株式会社タカチ電機工業

製品仕様変更のご案内

- 仕様変更対象型番：PMF-12M
- 仕様変更内容：付属ナットの寸法変更

付属ナット

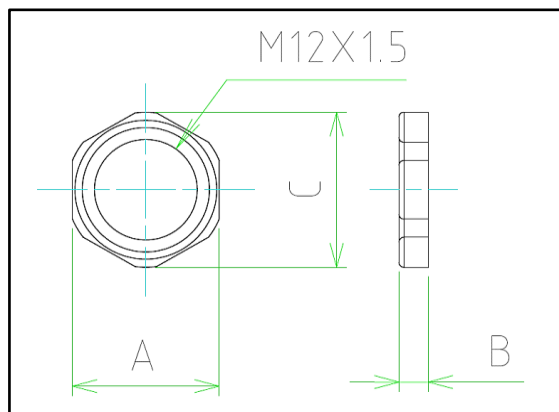
従来品	変更品
A寸法	15.0	14.0
B寸法	3.0	2.5
C寸法	16.2	15.4

- 材質及び表面処理、防水性、推奨締付トルク値の変更はございません。
- ナット以外の仕入先、構成部材の変更はございません。
- 変更理由については仕入先を変更し、製品を安定して供給する為の変更になります。
- 従来品の現在庫は弊社販売実績でおおよそ3ヶ月分になります。
今後の受注により変動いたしますのでご了承ください。
- 変更日については 現行品在庫が無くなり次第順次切り替えになります。
- 2019-2020総合カタログからの型番・価格の変更はございません。
